Objet: Étude d'impact du projet d'agrandissement du LES de Neuville
Compléments aux informations demandées par le MDDEP
N/D : 5846-5-M137 (60ET)

Cette lettre a pour but de répondre aux commentaires du MDDEP qui ont suivi l'envoi des réponses aux questions et commentaires complémentaires sur les documents déposés au ministère du Développement durable, de l'Environnement et des Parcs (MDDEP), datés du 4 avril et 20 mai 2008.

Détail branchement
Rue Bellevue / Rue de la Terroise
Tel que présenté à la
Réunion du 2008-12-16

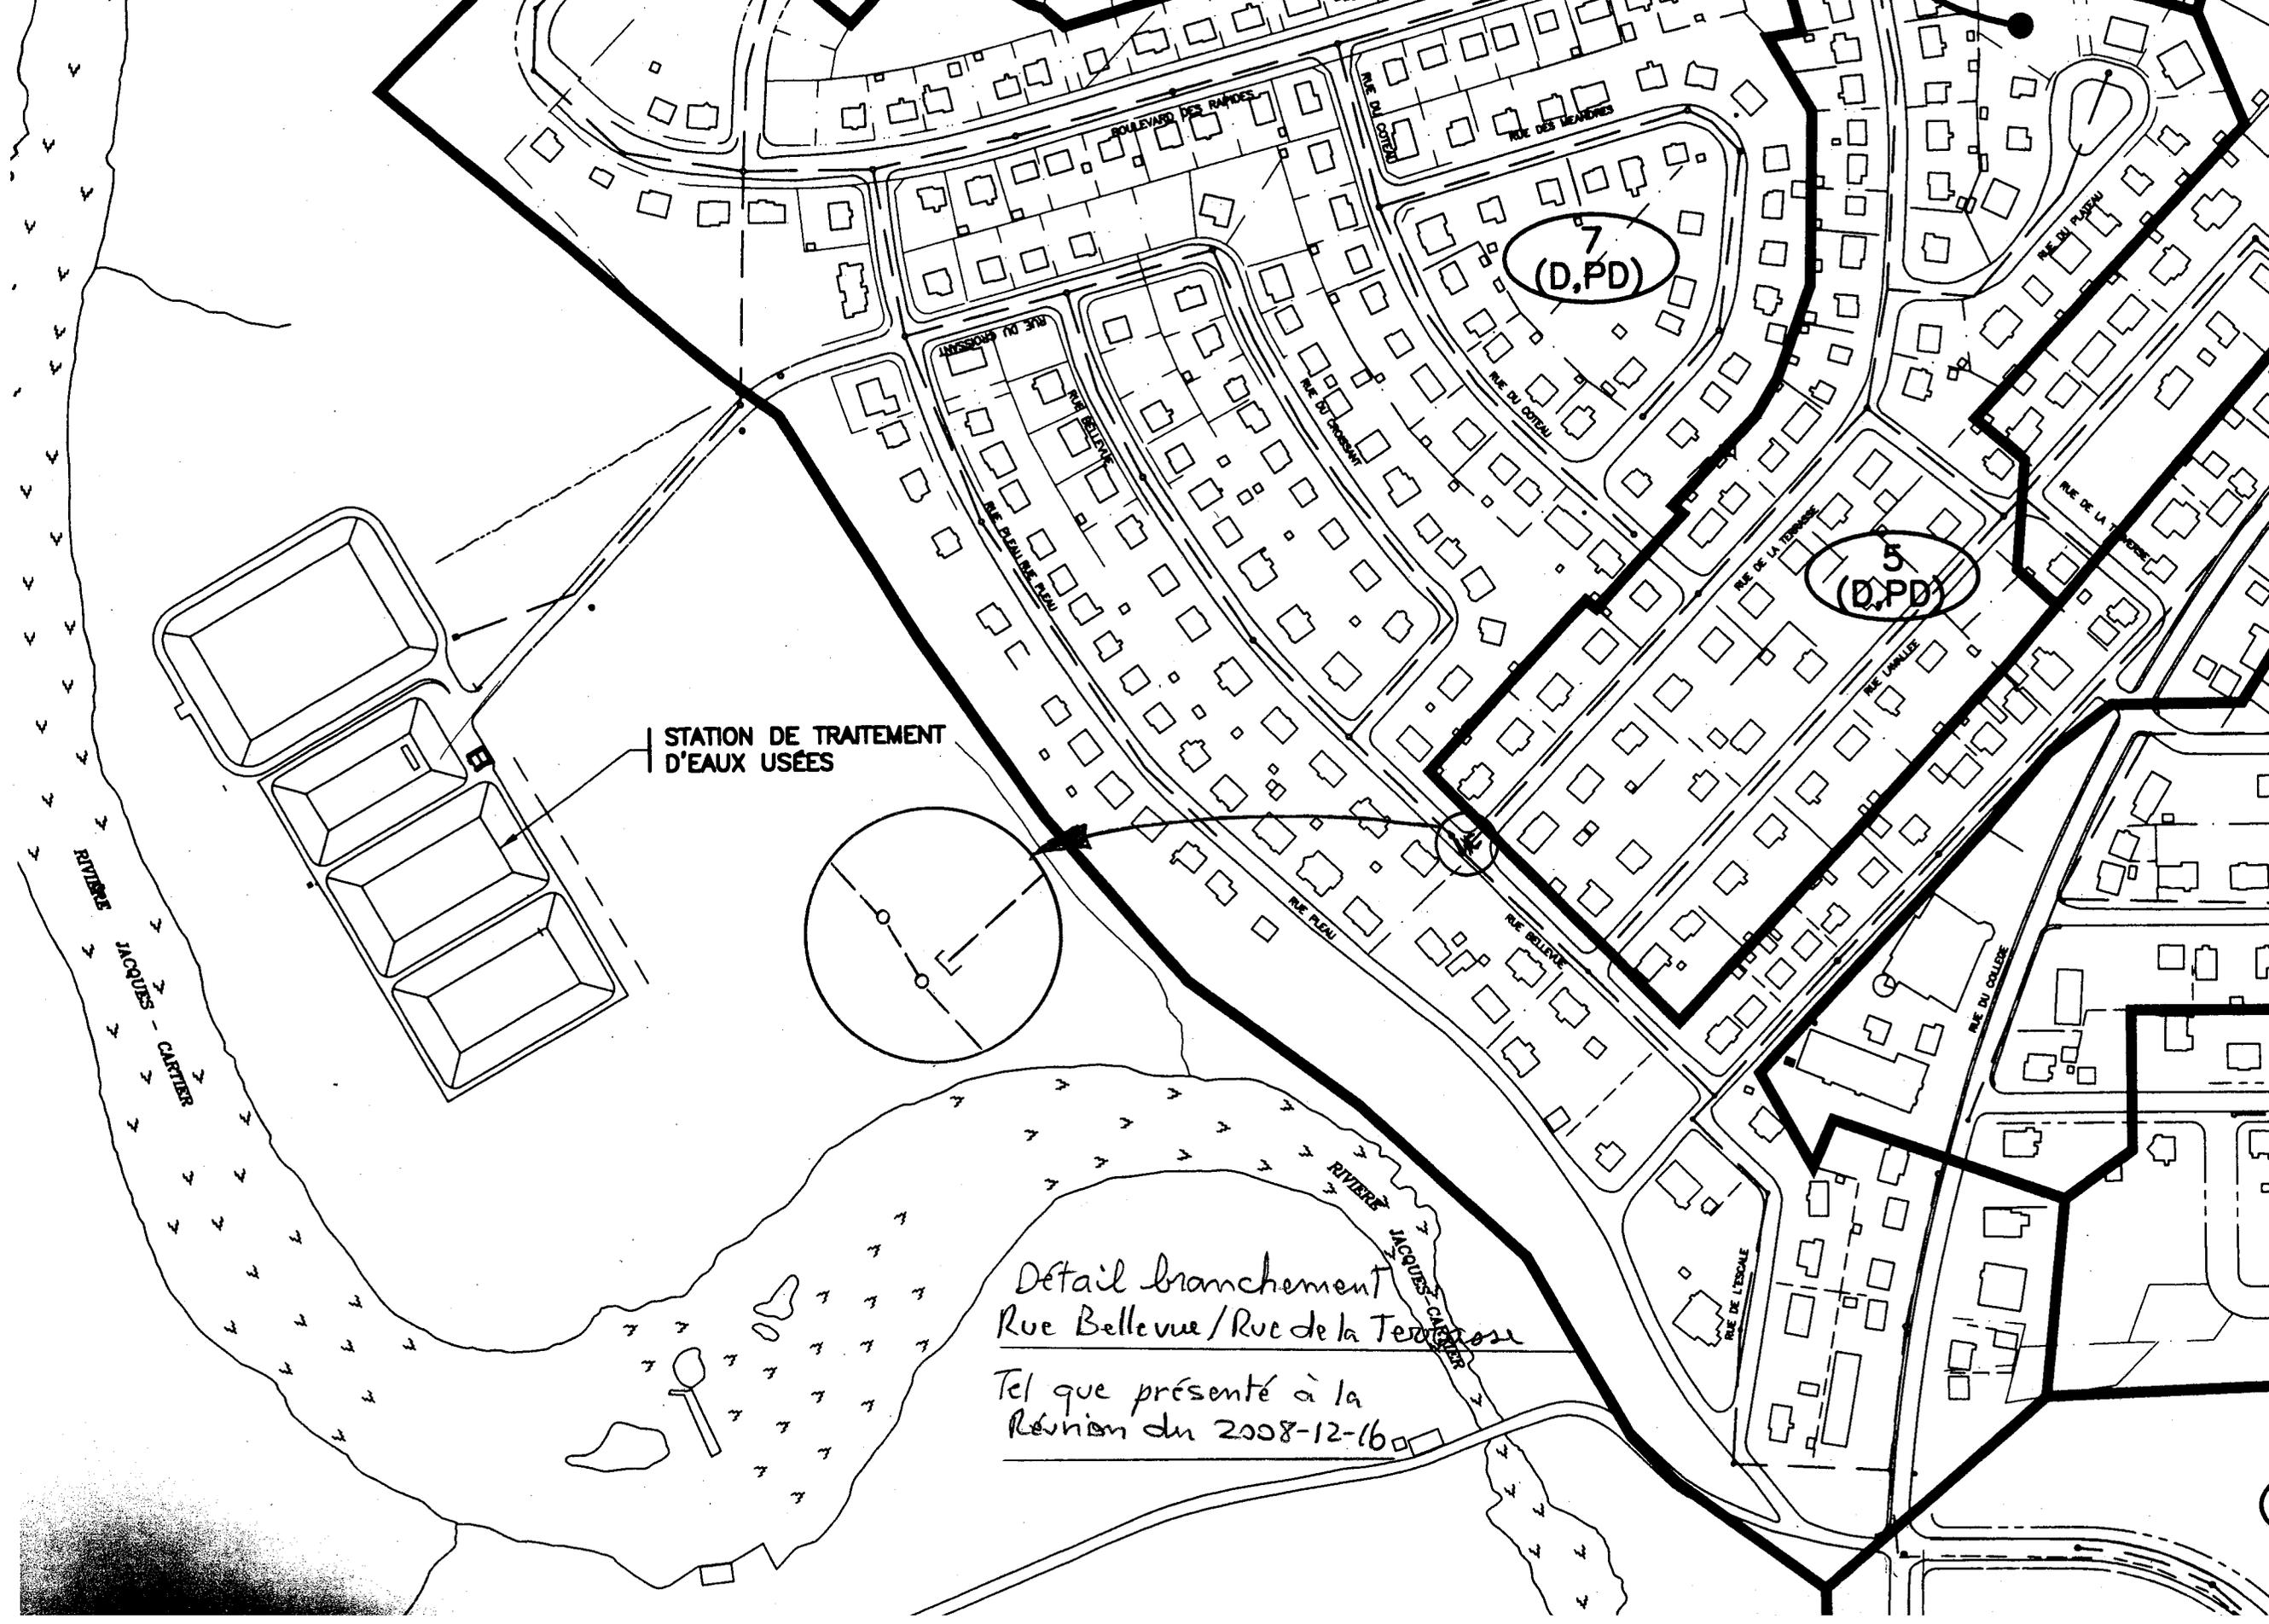
Localiser sur un plan le point de raccordement de la conduite de refoulement des lixiviats au réseau d'égout municipal à partir duquel sont fournies les explications.

Selon le plan d'ensemble annexé au document intitulé « Ville de Pont-Rouge – Description des ouvrages d'assainissement – Chapitre II du Cahier des exigences environnementales » préparé par BPR (document # M24-03-15, révision 00 en date de juin 2007) et remis au MAMR le 7 juin 2007 pour commentaires, le réseau d'égout sur lequel serait possiblement raccordé la conduite de refoulement des lixiviats transiterait vers le poste de pompage de la Rive (no 2), via la rue de la Terrasse à partir de la rue Bellevue. Ce poste de pompage est muni d'un trop-plein déversant à la rivière Jacques-Cartier. Est-ce bien le cas? Sinon, apporter des précisions.

Contrairement à ce qui est mentionné ci-dessus la conduite de refoulement des lixiviats ne transitera pas vers le poste de pompage de la Rive (no 2), via la rue de la Terrasse à partir de la rue Bellevue. Vous trouverez ci-joint un plan indiquant le détail manquant sur les documents du ministère qui démontre cette affirmation.
